改善箇所説明図 ①

機械式自動変速機（AGS）のトランスミッションフロントケース（以下、フロントケース）の形状が不適切であり及びクラッチリリースベアリングの被水条件下での耐久性が不足しているものがある。そのため、フロントケース内に水が浸入すると、当該ベアリング内部のグリスが被水して潤滑性が低下し、クラッチ操作が繰り返し行われると、最悪の場合、当該ベアリングが破損してクラッチ操作が不能となり、変速不能及び走行不能となるおそれがある。

改善箇所説明図 ②

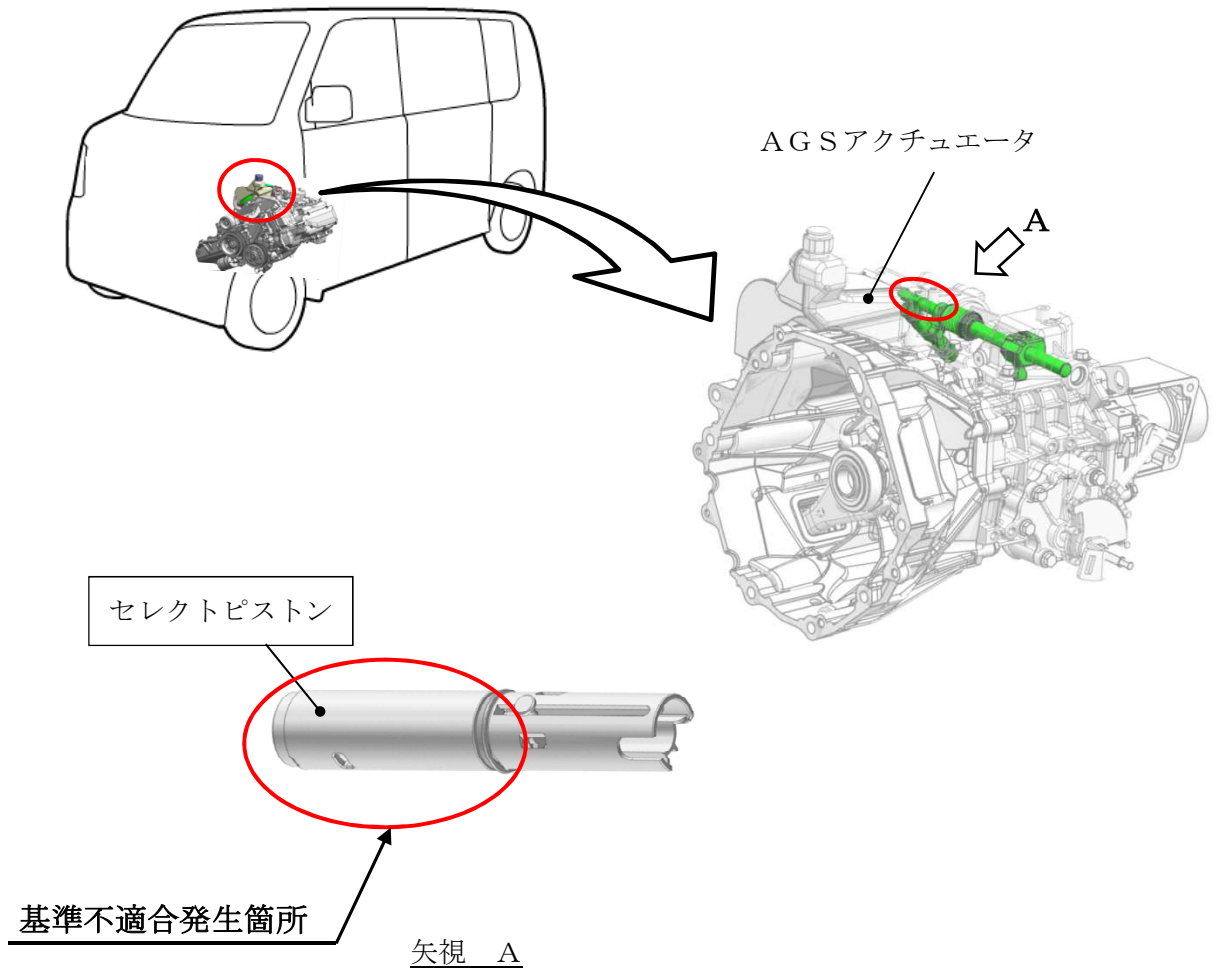
機械式自動変速機（AGS）のギヤ位置を検知するための部品（アンチローテーションピン）の材質が不適切なため、アンチローテーションピンの耐久性が不足しているものがある。そのため、変速が繰り返り行われると、アンチローテーションピンが破損して、警告灯が点灯するとともに、変速不能及び走行不能となるおそれがある。

全車両、AGSアクチュエータを対策品に交換する。

改善箇所説明図 ③

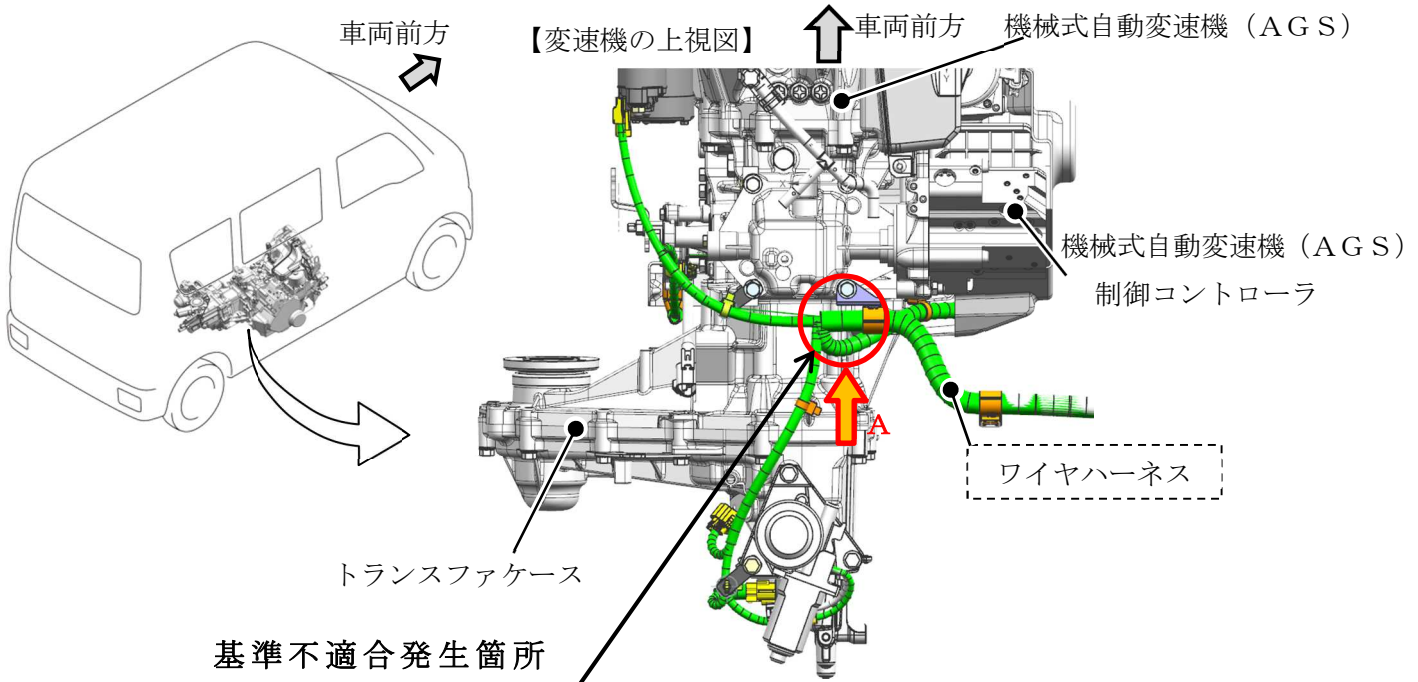
機械式自動変速機（AGS）の変速を行なうための部品（セレクトピストン）の構造が不適切なため、セレクトピストンの耐久性が不足しているものがある。そのため、変速が繰り返し行われると、セレクトピストンが破損して、警告灯が点灯するとともに、変速不能及び走行不能となるおそれがある。

全車両、セレクトピストンを対策品に交換する。

改善箇所説明図 ⑤

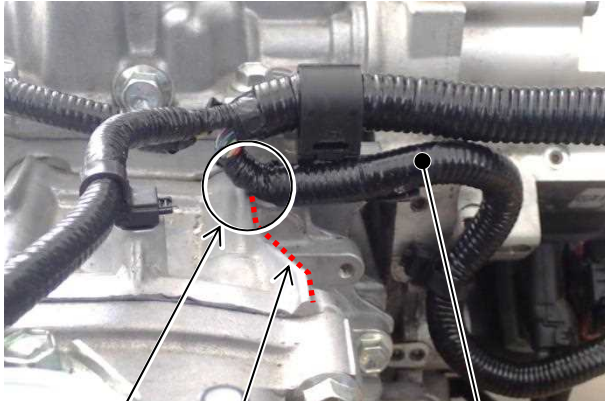
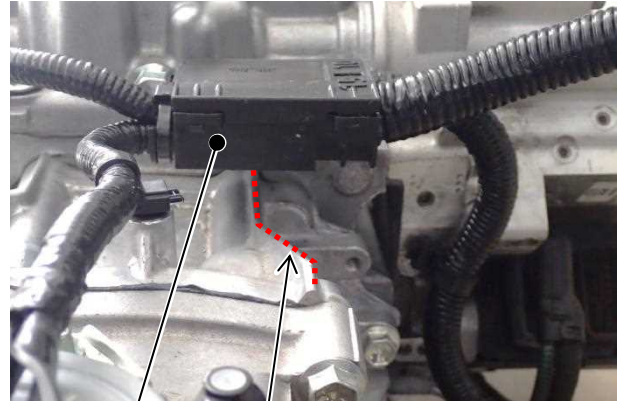
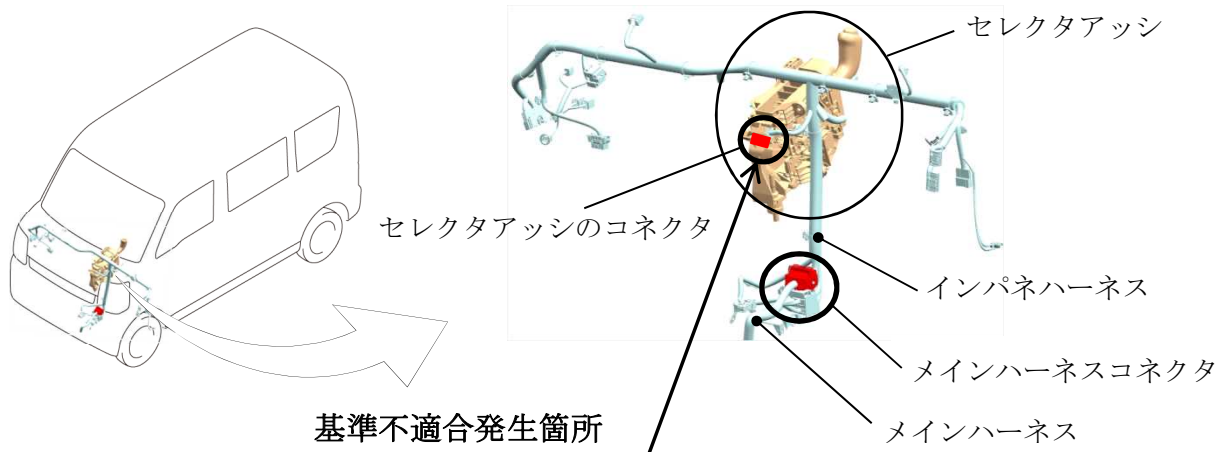
四輪駆動仕様車の機械式自動変速機（AGS）を制御するコントローラに接続するワイヤハーネスの配索設計が不適切なため、ワイヤハーネスがトランスファケースのリブと接触するものがある。そのため、走行振動等により、ワイヤハーネスが損傷し、最悪の場合、変速不能及び走行不能となり、またはエンジンの始動ができなくなるおそれがある。

【改善前：矢視A】

接触箇所

【改善後：矢視A】

プロテクタ

全車両、ワイヤハーネスの損傷状況を点検し、損傷が認められない場合は、ワイヤハーネスにプロテクタを追加して正しく配索する。損傷が認められた場合は、ワイヤハーネスを対策品に交換する。

改善箇所説明図 ⑥

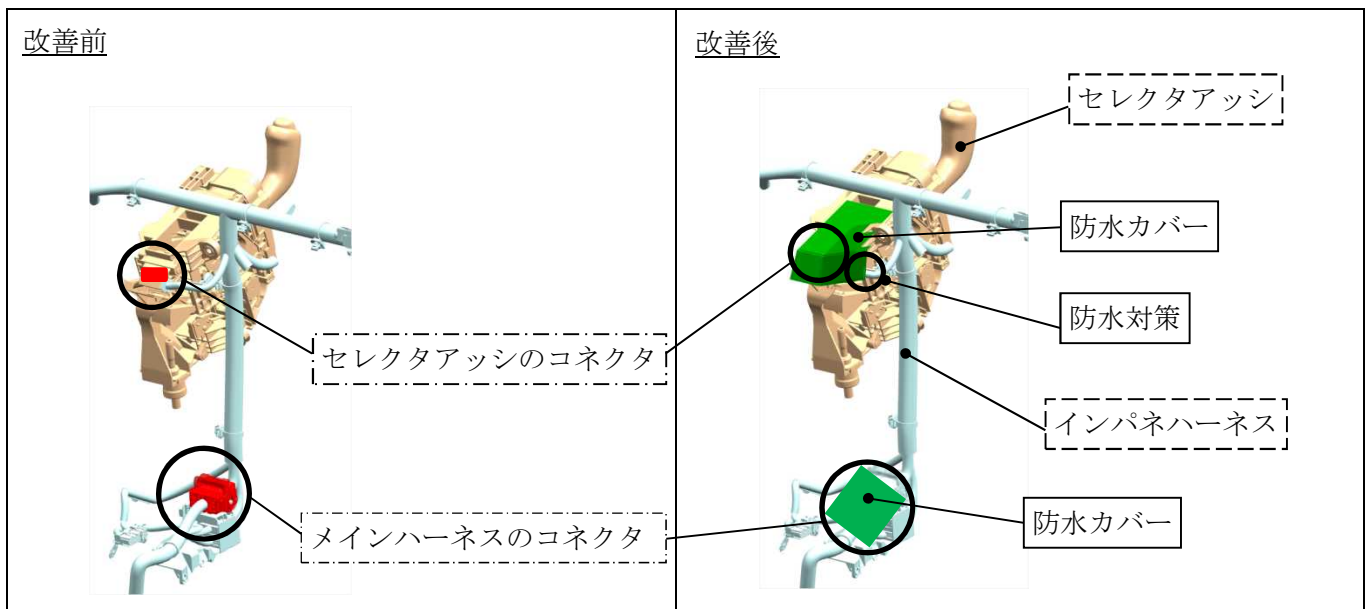
基準不適合発生箇所

機械式自動変速機（AGS）のセレクタアッシのコネクタの配置が不適切なため、結露した水滴が当該コネクタに滴下し、端子間が短絡することがある。そのため、警告灯が点灯するとともに、変速不能及び走行不能となるおそれがある。

全車両、セレクタアッシのコネクタを点検し、

- (1) ①被水痕が認められる場合は、セレクタアッシとインパネハーネスを対策品に交換する。
②被水痕が認められない場合は、セレクタアッシのコネクタに防水カバーを追加し、インパネハーネスに防水対策を実施する。
- (2) メインハーネスのコネクタに、防水カバーが装着されていない場合は、メインハーネスのコネクタに防水カバーを追加する。
